Memo

4 april 2022

N208 - Rapportage ontsluiting Vogelbuurt
Sassenheim

Op 2 maart 2022¹ is door Movares de variantenverkenning Ontsluiting Vogelbuurt Sassenheim versie 1.0 opgeleverd. De varianten die in deze rapportage zijn beschouwd hebben een directe relatie met de bij de provincie Zuid-Holland in beheer zijnde provinciale weg N208. Vanuit onze rol als wegbeheerder van de N208 volgt hieronder een reactie op de opgeleverde rapportage en de daarin benoemde varianten.

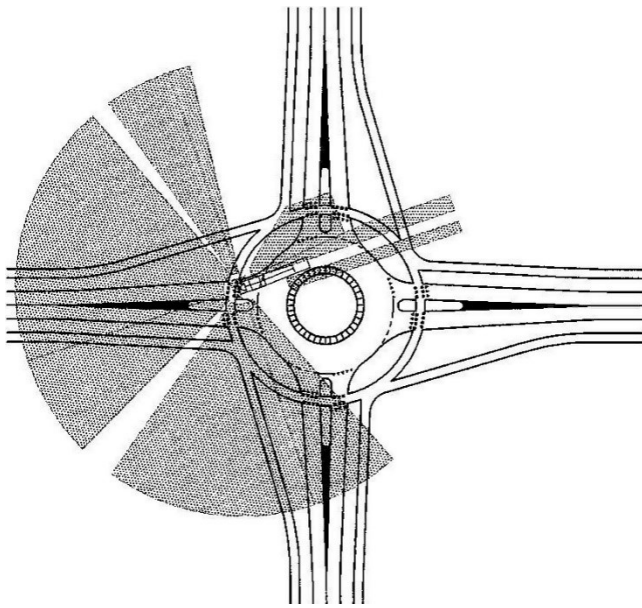
In de rapportage benoemd Movares ten onrechte dat deze maatregel eenvoudig en goedkoop te realiseren is. Er is immers verschil in vormgeving tussen een rotonde met fietsers in de voorrang en een rotonde met fietsers uit de voorrang. Een rotonde met fietsers in de voorrang vraagt een cirkelvormig fietspad rond de rotonde. Dit kent een ander ruimtegebruik dan de huidige fietspaden bij de rotondes.

In onderstaande afbeeldingen is met een rode pijl de afstand van het fietspad tot de rotonde aangegeven halverwege twee takken voor de CROW vormgeving van rotondes. In de afbeelding is op die plekken te zien dat meer ruimte benodigd is bij een situatie met fietsers in de voorrang.

Bij de huidige vormgeving van de rotondes op de N208 met fietsers uit de voorrang ligt het fietspad op die plekken zelfs nog wat dichterbij de rotonde. Binnen het huidige ruimtegebruik op de N208, met direct aangrenzende percelen, is een vormgeving met fietsers in de voorrang conform de CROW-richtlijnen niet (goed) inpasbaar.

Gebiedsontsluitingsweg type 2 (1x2 rijstrook) BIBEKO met kantopsluiting (voorkeur)

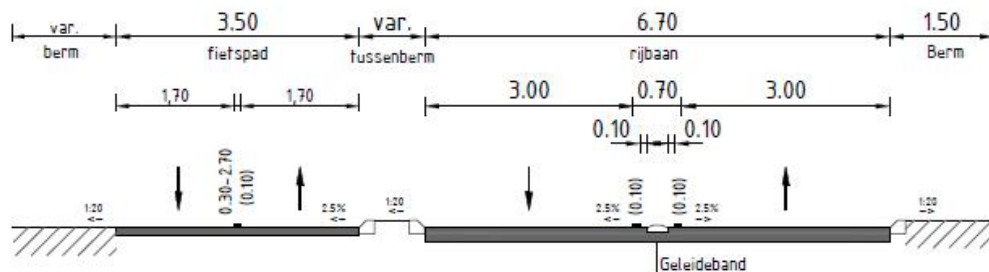
Het wegprofiel van de N208 komt niet overeen met het huidige principe profiel voor wegen binnen de bebouwde kom zoals opgenomen in onze ontwerprichtlijnen. In de huidige situatie is er sprake van een profiel met een relatief brede strook tussen beide rijrichtingen in. Die ruimte maakt het mogelijk om de hinder van links afslaand verkeer (bij de diverse perceelaansluitingen) te beperken en heeft als bijkomend voordeel dat hulpdiensten hier makkelijker kunnen passeren.

Aanpassen naar een wegprofiel dat meer aansluit bij het principe profiel vanuit de provinciale ontwerprichtlijnen is mogelijk. Dit principe profiel is te zien in onderstaande afbeelding en bestaat uit:

- Verhardingsbreedte van 6,70 m
- Kantopsluiting dmv RWS banden

- Ontbreken van kantmarkering
- Doorgetrokken asstrepen van 0,10 m
- Overrijdbare scheidingsband tussen de asstrepen

In het geval van de N208 zal er aan beide zijden sprake zijn van een fiets- / bromfietspad. Of die (legaal) in tweerichtingen bereden kunnen worden is mede afhankelijk van de beschikbare ruimte. Ook zal nader gekeken moeten worden naar het inpassen van de bestaande parkeervoorzieningen.

Aanpassen naar dit wegprofiel zal naar verwachting wel enige mate van extra verkeershinder opleveren doordat wachtend links afslaand achteropkomend niet meer gepasseerd kan worden. Ook zal er afstemming moeten plaatsvinden met de hulpdiensten over het mogelijke effect van deze maatregel.
